CINQUIEME MODIFICATION SIMPLIFIEE DU PLU DE TARASCON-SUR-ARIEGE : NOTE DE SYNTHÈSE – PRISE EN COMPTE DES AVIS DE LA MRAe ET DES PERSONNES PUBLIQUES ASSOCIEES

AVIS DE LA MRAe (courrier du 28/11/2023)

ORIENTATION D'AMENAGEMENT DU SECTEUR UBei DES ARRIGOLS

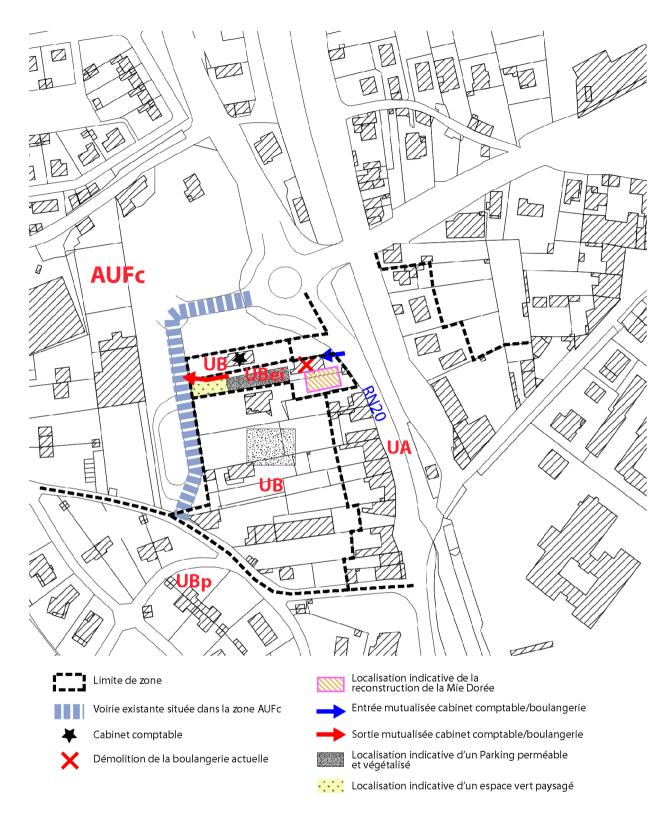
Concernant le projet de démolition / reconstruction de la boulangerie « La Mie Dorée ", la gestion des accès, sécurisée par la création d'une nouvelle OAP, devrait notamment permettre de soulager le giratoire D618/N20 (aujourd'hui régulièrement saturé) grâce à un accès unique par la RN20 et une sortie sur l'arrière via la zone commerciale. Les enjeux environnementaux ont bien été analysés et pris en compte. Toutefois, l'OAP nouvellement créée pour l'organisation de la zone UBei concernée par la boulangerie pourrait intégrer, en plus de la sécurisation des accès, des recommandations en terme d'intégration paysagère (plantations) et d'espaces à conserver désimperméabilisés (ex : parking perméable végétalisé) afin de promouvoir un espace commercial de qualité. En effet, le règlement écrit ne prévoit rien à ce sujet sur le zonage UBei.

• Réponse de la Communauté de communes du Pays de Tarascon : La CCPT modifie l'OAP en y ajoutant les points suivants (en rouge les ajouts) :

- ✓ Le secteur UBbei correspond à un espace intermédiaire ayant vocation à recevoir des activités de commerce de détail.
- ✓ L'accès à la zone UBei se fera par un accès unique depuis la RN20, et sera mutualisé (accès commun à la boulangerie et au cabinet d'expert comptable).
- ✓ La sortie se fera par un accès unique arrière sur la voie goudronnée irriguant la zone d'activités commerciales, et sera mutualisé (accès commun à la boulangerie et au cabinet d'expert comptable).
- ✓ Le parking de la Mie Dorée devra être perméable et végétalisé.
- ✓ Un espace vert (pelouse parsemée d'arbustes à fleurs ; espèces exotiques envahissantes interdites) sera réalisé entre le parking et la sortie vers la zone commerciale.

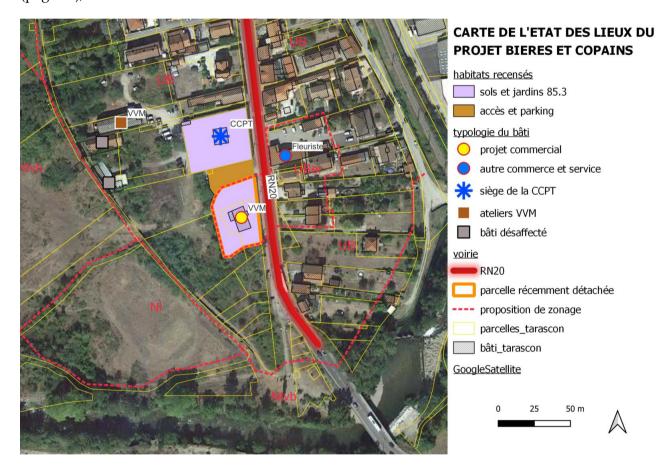
Je tiens à attirer votre attention sur la problématique concernant la modification portant sur le changement de classement de la parcelle C1428 de la zone UB en zone UBei pour permettre l'installation de l'enseigne « Bières et Copains ". Votre notice explicative informe du déménagement de VVM, Ce dernier est partiel car si la partie administrative se situe maintenant dans les locaux de la gare, le stockage du matériel et des véhicules a toujours lieu sur cette parcelle soumise à modification. Ce projet à vocation économique, s'il reste une bonne nouvelle pour la commune, ne doit pas se faire au détriment d'une autre activité économique. D'autant plus quand celle-ci est responsable de l'insertion des personnes éloignées de l'emploi. C'est pourquoi, je souhaite que des mesures compensatoires soient mises en oeuvre pour assurer la pérennité d'une structure qui emploie une quarantaine de personnes dont 33 en insertion.

▶ Réponse de la Communauté de communes du Pays de Tarascon : La CCPT précise que le stockage du matériel et des véhicules de l'entreprise VVM est localisé dans la parcelle C318, où est implanté un hangar utilisé par VVM, comme indiqué dans la notice explicative (page 22), dont nous retransmettons la carte de l'état des lieux :

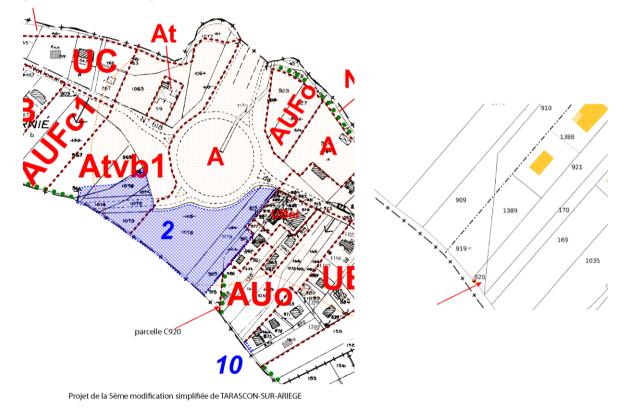
Le Syndicat a pris connaissance des documents transmis et n'a pas de remarque concernant la gestion des milieux aquatiques et la prévention des inondations. Cependant, il semblerait que pour la modification (1.) [concernant les emplacements réservés], la parcelle C919 a bien été supprimée de l'emprise de l'emplacement réservé n°2 (ER) mais une autre parcelle semble concernée (parcelle C920). Il serait intéressant de vérifier si cette parcelle est-aussi retirée de l'emprise de l'ER.

Réponse de la Communauté de communes du Pays de Tarascon : La CCPT indique que l'enveloppe de l'emplacement réservé n°2 lui a été communiqué par les services de l'Etat : la parcelle C920 n'est pas concernée :

ORIENTATION D'AMENAGEMENT DU SECTEUR UBd avenue de Sabart

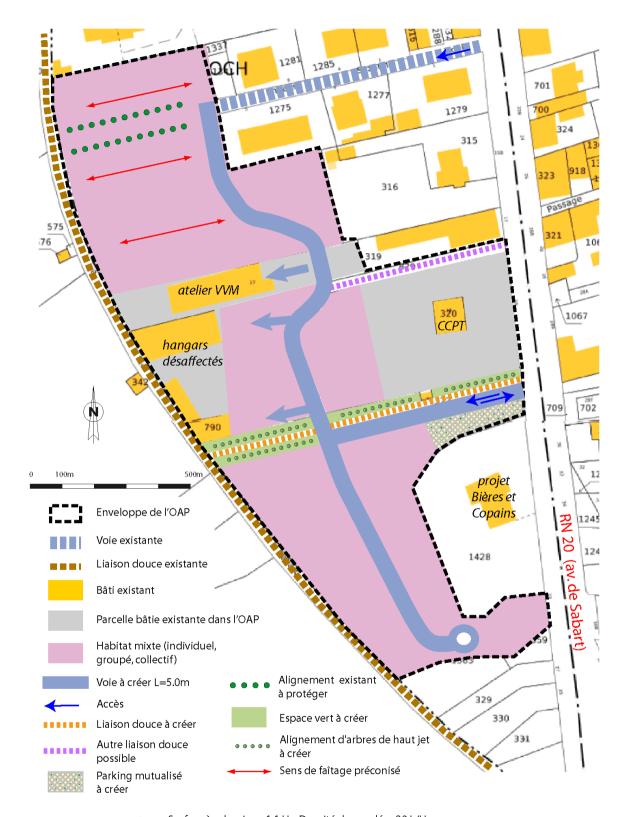
Concernant le projet de réhabilitation d'une ancienne maison en cave à bières, bien que le projet économique soit opportun, il amène des questionnements similaires quant à l'aménagement de l'îlot urbain, sous propriété de la Commune de Tarascon et ce, en l'absence d'un véritable plan d'aménagement d'ensemble entre la zone UB représentant un réservoir de foncier urbanisable actuellement en vente, couplée à la future zone UBei ; le devenir de ce secteur appelant une attention redoublée en attente du futur PLUi-H.

Il est demandé a minima, de couvrir la zone UB et UBei d'une Orientation d'Aménagement et de Programmation permettant de prévoir :

- × l'interdiction sur ce secteur de zone UB d'accueillir des projets de constructions nouvelles recevant des bureaux, services et de commerces en second rideau dépossédé de l'effet « vitrine » qu'offre la RN20; cette zone devant préférentiellement recevoir de l'habitat dense, sans offrir une secteur en concurrence sur le projet de revitalisation commerciale du centre bourg.

- × le plan de composition d'ensemble permettant de déterminer l'organisation entre le futur découpage parcellaire, la hiérarchisation de la voirie et des stationnements mutualisés tout en intégrant les éléments techniques (desserte des réseaux et intégration paysagère),

- × l'aménagement de l'avenue de Saint Roch et la gestion du sens des circulations depuis carrefour en accroche de la RN20 avec éventuelle interdiction de « tournez à gauche ».

- ▶ Réponse de la Communauté de communes du Pays de Tarascon : La demande du SCOT rejoint l'avis de la CCI et du Conseil Départemental. La CCPT a donc réfléchi à la réalisation d'une OAP dans les parcelles situées en deuxième rideau, visant à éviter qu'elles ne viennent concurrencer le projet de revitalisation commerciale du centre bourg :

Secteur UBd : Surface à urbaniser : 1.1 Ha. Densité demandée : 20 L/Ha
Nombre de logements demandé sur la zone : 22 logements environ

Dont logements locatifs sociaux exigé : 20% minimum du parc de logements
